PRODUKT	AVD.	GRUPP
P	2	27
BETR.		NR.
Byte chokereglage		13
B 230 A		DATUM
240		Mars
		1987

Byte chokereglage komplett

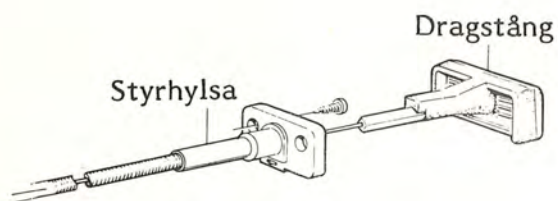
Nytt chokereglage med förbättrat hölje som ger mindre friktion, finns nu som reservdel.

Det nya chokereglaget ersätter tidigare utförande. Med anledning av detta lagerför Reserven ett längre utförande för att täcka in alla varianter.

På några varianter kan justering av chokereglagets längd visa sig nödvändig. Använd det gamla chokereglaget som mall för att få rätt längd.

Ta bort:

- vajer med hölje från förgasaren
- ljudvall
- chokereglagets skruvar från instrumentbrädan
- elanslutningen från reglaget

Drag ut komplett chokereglage.

Sätt dit:

- komplett chokereglage genom instrumentbrädan och genom gummigenomföringen i mellanbrädan
- elanslutningen till reglaget
- chokereglagets skruvar i instrumentbrädan
- ljudvallen
- vajer med hölje till förgasaren

Kontrollera funktionen.
